Kort om føresetnad for trekking av motsegn – Fotlandsvåg – KDP Sjø og strandsone – Osterøy kommune

Utfyllande informasjon - Lokalisering av småbåthamn i Fotlandsvåg - Kommunedelplan for sjø og strandsone

Figur 1. Syner antatt arealbruk ved småbåthamn i Fotlandsvåg (alt. 1). 1) Parkeringsplass, 2) Kai for passasjerbåt, 3) gangveg på flyteelement langs sjø og 4)område for småbåthamn/gjestehamn.

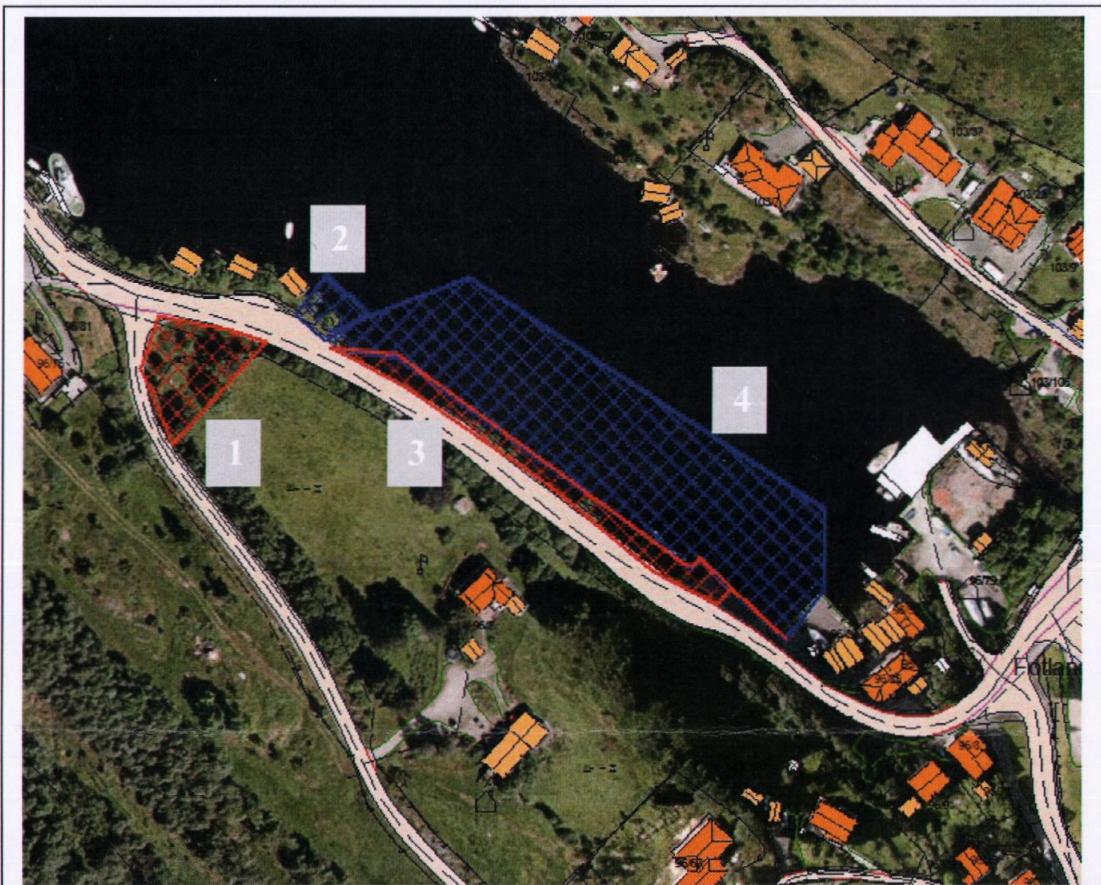
«Foreslått ny lokalisering av småbåt- og gjestehamn i Fotlandsvåg ivaretok ikkje Staten sine interesser når det gjeld trafikktryggleik. I lys av vår rolle som fagstyremakt med sektoransvar innanfor trafikktryggleik fremjar Statens vegvesen derfor motsegn til planen. Motsegna er avgrensa til å gjelde val av lokalisering for småbåt- og gjestehamn i Fotlandsvåg.»

Vi saknar også utfyllande vurderingsgrunnlag når det gjeld trafikktryggleiksrisiko i dei tre alternativa for lokalisering av småbåt- og gjestehamn i Fotlandsvåg.»

«Frem til eit dialogmøte ønskjer vi at det leggjast fram utfyllande vurderingar som gjeld trafikktryggleik, særskilt om kommunen framleis ynskjer ein anna løysning enn småbåthamn i alternativ 3 og gjestehamn i alternativ 1.»

Det er peika på at det i utgangspunktet ikkje er kryssing av vegen av mjuke trafikanter som er utfordrande men parkering av bilar langs vegen for å setje av utstyr og personer som skal til båthamna. Vi vil difor fokusera på problemstillinga knytt til parkering langs fylkesveg.

Det er tenkt lagt til rette for parkeringsplass i kryss mellom veg opp til skule og fylkesveg (1. på figur 1). Denne er etter vår vurdering stor nok til ei småbåthamn med rundt 50 plasser. Avstanden herifra til småbåthamn er omrent 30 meter frå parkeringsplass til nedgang til gangveg langs småbåthamn. Dette er så kort at det ikkje skal vera trøng for noko parkering langs fylkesveg for å sleppe av personer eller gods. Ved å leggja parkeringsplass så tett inntil småbåthamn vil dette vera med å hindre parkering langs fylkesveg.

Det er lagt opp til at det skal leggast gangveg på flyteelement (3. på figur 1) langs sjø som både skal fungera som tilkomst til flytebrygger og som gangveg mellom passasjerbåtkai og gjestebrygge innerst i vågen. Gangveg her vil sikre at ferdsel til småbåtanlegget ikkje går langs veg og med det skilje mjuke trafikanter frå bilvegen. Tilkomst til gangveg vil vera innerst i vågen ved gjestehamn og utan ved passasjerbåtkai. Nærleiken mellom tilkomst til gangveg og parkeringsplass gjer at det ikkje vil vera føremålsteneleg å parkera langs fylkesveg.

Eit anna moment er at vegbreidda langs fylkesvegen er så smal at det ikkje er råd å passera parkerte bilar, noko som gjer at det i seg sjølv ikkje vil vera aktuelt å parkera langs dette strekket. Unntaket er innerst i vågen og ved tenkt passasjerbåtkai. Det bør kunne setjast forutsetningar i planarbeidet vidare slik at dette

ikkje vert nytta til parkering og med det negativ verknad for trafikktryggleik. Ettersom dette er fylkesveg har kommunen få verkemiddel. Vi meiner imidlertid at dette kan løysast i dialog mellom kommunen som planstyresmakt og vegstyresmakt.
